**Notification de sécurité produit URGENTE**

**Les systèmes Philips Ingenia équipés avec la mise à niveau Evolution du logiciel R5.7.1 peuvent ne pas émettre d'avertissement en cas de réglage de ventilation faible, ce qui peut entraîner une augmentation de la température corporelle ou une sensation de brûlure**

Mai 2024

Figure 1 : Avertissement de ventilation du patient

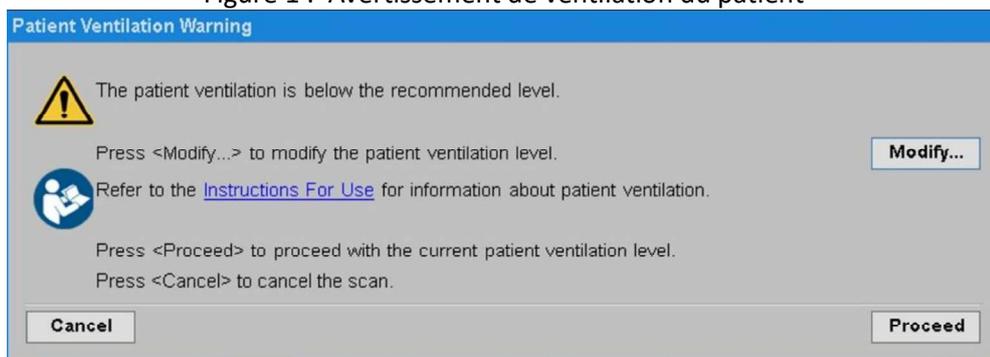
Philips a identifié un problème logiciel concernant les systèmes Philips Ingenia avec la mise à niveau Evolution et équipés du logiciel R5.7. Si l'opérateur ajuste manuellement la ventilation du patient, à la baisse par rapport au réglage par défaut du niveau 3, depuis l'écran de la console de l'opérateur (OCD), il n'y a aucun avertissement de ventilation du patient (voir la Figure 1) après le démarrage de l'acquisition. Cependant, lorsque l'opérateur règle la ventilation à l'aide de l'écran des paramètres vitaux dans la salle d'examen, des symboles d'avertissement apparaissent sur l'écran Vital Screen (reportez-vous à la Figure 2). En outre, si l'opérateur règle la ventilation à l'aide de la commande de ventilation du patient dans le menu système OCD, le niveau recommandé s'affiche dans le menu système OCD (reportez-vous à la Figure 2).

- **Remarque** : le niveau recommandé est identifié comme niveau 3 dans le manuel d'utilisation et dans les images illustrées à la Figure 1.
  - Lorsque vous réglez la ventilation sur l'écran Vital Screen (section *Réglage de la ventilation du tunnel* dans le manuel d'utilisation) et que la ventilation est réglée sur une valeur marquée d'un symbole d'avertissement, vous êtes averti que le patient risque d'avoir trop chaud ; vous devez être vigilant.

- Lors du réglage de la ventilation sur la console de l'opérateur (section *Réglage de la ventilation dans le tunnel* dans le manuel d'utilisation), le niveau actuel de ventilation du patient est recommandé, à savoir le niveau 3. Utilisez les boutons <=> et <-> ci-dessus pour modifier le niveau de ventilation du patient.

- **Remarque** : si le niveau de ventilation du patient est inférieur à 3, l'opérateur doit porter une attention particulière à la température du patient.
